RAPPORT D'ENQUÊTE

Enquête publique ayant pour objet le projet de permis de construire concernant l'aménagement du lot F1 dans le Parc d'Activités Économiques de la Dombes déposé par JMG Partners

Dossier n° TA E21000015 /69
Autorité organisatrice : Mairie de Mionnay
Dates d'enquête : du 23 mars au 23 avril 2021 inclus
Commissaire désignée par le tribunal administratif : Odile ROCHER

Accès piétons du lot F1 envisagé côté A46 par l'ancienne voie de service de l'autoroute à aménager

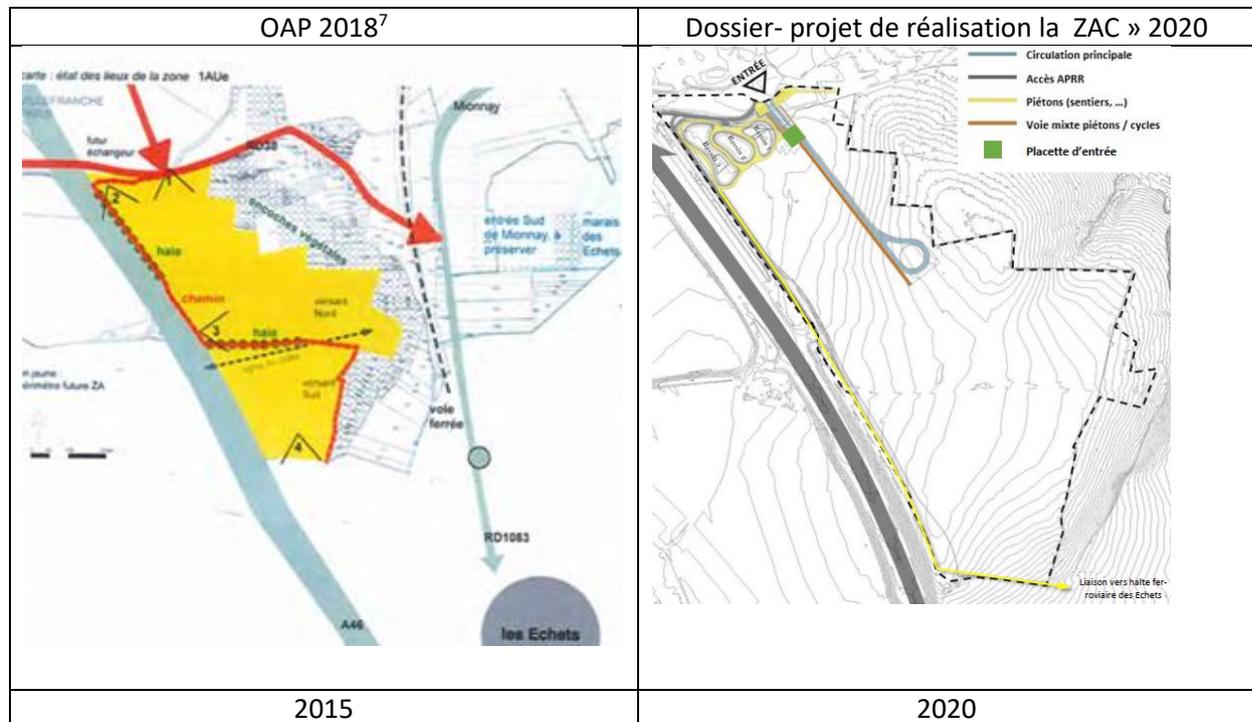
Lors d'une des visites sur place avec le porteur de projet, j'ai posé la question de l'isolation du bruit pour le sentier piétonnier qui arriverait directement au lot F1 côté voie de service de l'autoroute.

En avril 2021, le cheminement piétonnier est incertain⁹ dans son tracé complet. Le sentier piétonnier et sa dénomination « promenade » n'est pas expliquée.

J'avais noté dans l'un des dossiers d'études d'impact au droit du lot F1, la présence d'un haut gabion végétalisé. Dans sa réponse du 12 mai à mon procès-verbal de synthèse, le porteur de projet m'explique que le gabion végétalisé⁸ envisagé n'avait pas de fonction anti-bruit : absence de riverains, pas d'habitations et les salariés seraient dans le bâtiment de l'autre côté». Les aménagements du sentier désigné « promenade », au-delà du lot F1, n'entre pas dans son projet d'aménagement immobilier, les accès piétons étant possibles des 2 côtés : côté voie de service le long de l'autoroute, et côté RD38.

Extrait de schémas du Projet de réalisation du PAE de la Dombes - nov. 2020 et de l'étude d'impact du lot F1

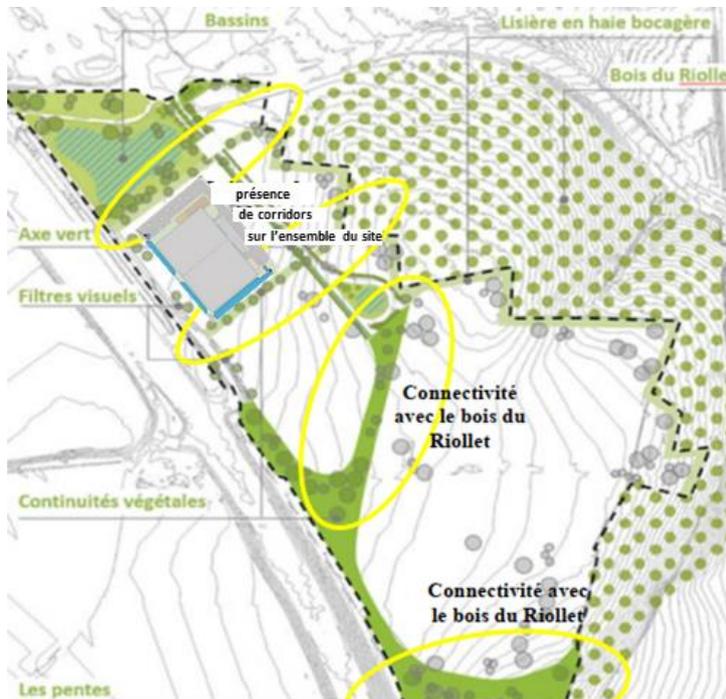
La haie **mitoyenne**, au sud du lot F1, est un simple « filtre visuel ». Elle semble insuffisante à la fois pour être un corridor écologique (voir chapitre 8) et une mise à distance « sécurité » d'un futur lot F2 dont la nature de l'activité n'est pas connue

Et, **côté A46**, il n'y a pas de talus végétal : donc une rupture de continuité végétale du corridor écologique du sud vers le nord en direction des bassins

- **Rééquilibrer les aménagements paysagers sur le lot F1 en renforçant la végétalisation côté autoroute et côté mitoyen du lot F2 et faire des bassins de rétention un élément de composition paysagère.**

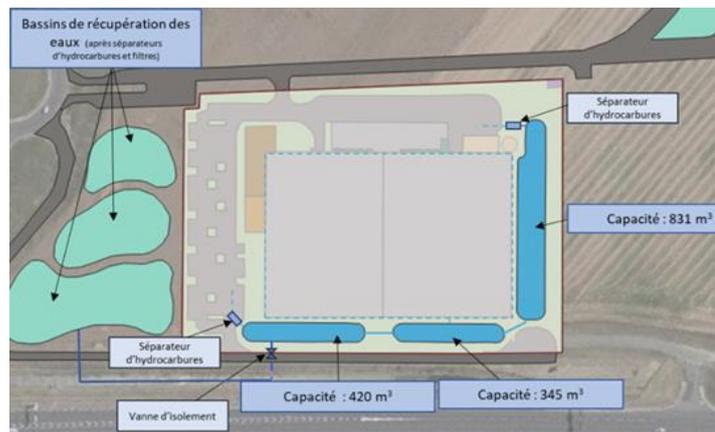
Les informations paysagères du dossier de demande permis de construire du lot F1 ne permettent pas connaître la largeur et le positionnement des haies, ni en bordure de lot F2 car la largeur n'est pas imposée. Je n'ai pas eu de réponse sur la capacité des bassins du lot F1 (1600 m²) en bordure de haie mitoyenne et en bordure de l'autoroute lot F2 à être aussi des bassins d'agrément paysagers. Il n'est pas fait mention de leur capacité à avoir d'autres fonctionnalités tels que : bassins d'agrément, puits de carbone, lutte contre la chaleur ...
